PREVOST

**BULLETIN
DE
GARANTIE**

BG12-08

DATE: AVRIL 2012	SECTION: 01 - Moteur
EXPIRATION: AVRIL 2014	
SUJET: AJOUT D'UNE POULIE FOLLE SUR LA COURROIE DU COMPRESSEUR D'AIR CLIMATISÉ

- #457506 pour X3-45 et X3 VIP
- #457509 pour H3-45 et H3 VIP

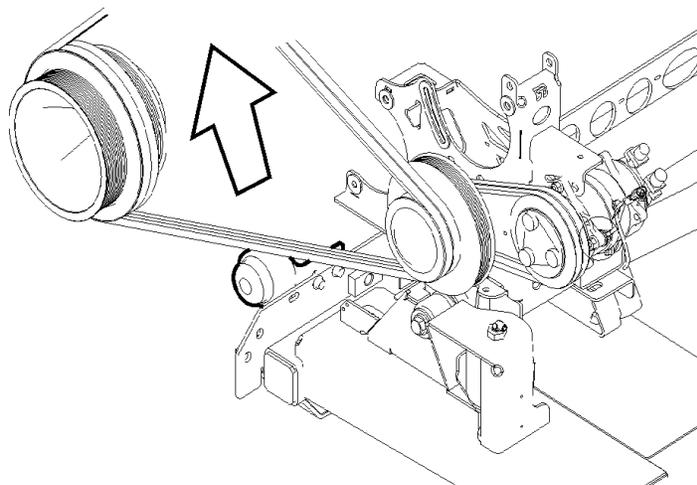
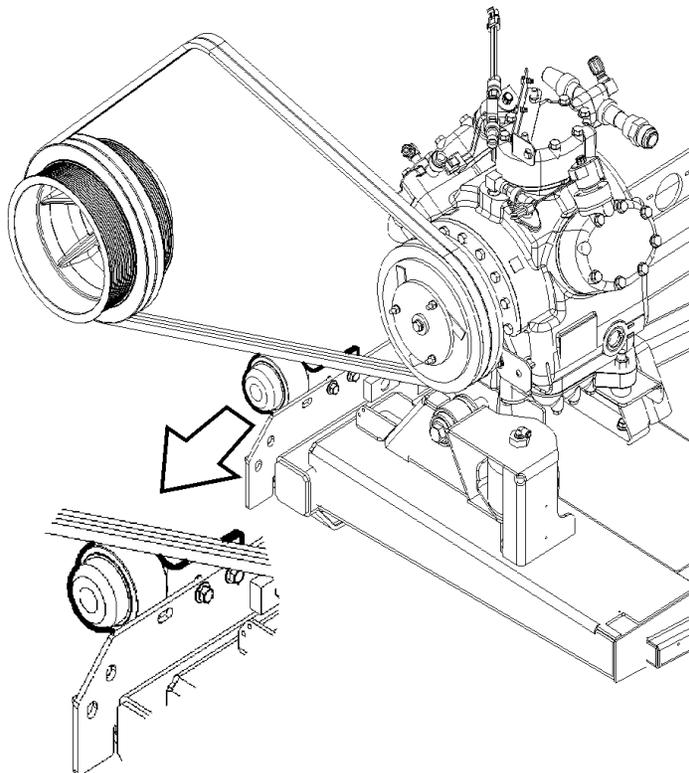
Sur les véhicules visés par ce bulletin, nous recommandons l'ajout d'une poulie folle pour empêcher l'oscillation de la courroie du compresseur d'air climatisé. Cet ajout permet également d'éviter un glissement de la courroie hors des gorges des poulies.

Sélectionnez l'ensemble de poulie folle en fonction de votre véhicule.

L'assemblage de poulie folle est le même pour les petits et gros compresseurs.

1. Installer l'assemblage de poulie folle avec la quincaillerie M10 spécifiée. Serrer à la main.
2. Ajuster le jeu entre la poulie et la courroie de 0 à 1/16 po.

Le jeu est mesuré la courroie tendue.

3. Serrer la quincaillerie M10 à 32lb.-pi.
